Datum: 13 februari 2026
Onderwerp: Advies melding buiten werking zijnde pijpleiding
E17-A – NGT SideTap KP 35.73

Mijnbouwblok: E17
Object: 12 inch offshore pijpleiding (GP-009)
Operator: Eni Energy Netherlands B.V.

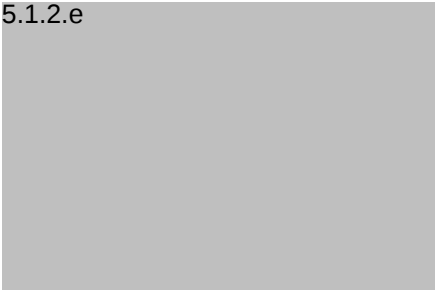
De pijpleiding bevindt zich niet in een verkeersscheidingstelsel en niet in een doorgaande scheepvaartroute. De pijpleiding ligt in een gebied welke niet druk wordt bevaren door de scheepvaart maar wel gebruikt wordt door visserij.

In het meldingsdocument is summiere aandacht besteed aan de veiligheid en de risico's van de visserij en het overige scheepvaartverkeer tijdens de verwijderingsactiviteiten.

- De werkzaamheden van de verwijderingsactiviteiten kunnen risico's opleveren voor de visserij en het overige scheepvaartverkeer. Denk hierbij aan gevaar voor aanvaring tussen schepen.
Over het algemeen zijn werkschepen met werkzaamheden aan pijpleidingen beperkt manoeuvreerbaar en kunnen niet goed of snel genoeg uitwijken in het geval dat er een gevaar voor aanvaring ontstaat.
- De risico's voor de visserij en het overige scheepvaartverkeer tijdens de werkzaamheden kunnen geminimaliseerd worden door een of meerdere veiligheidsvaartuigen in te zetten tijdens de uitvoering van de werkzaamheden en door het eventueel laten uitzenden van een scheepvaart veiligheidsbericht.
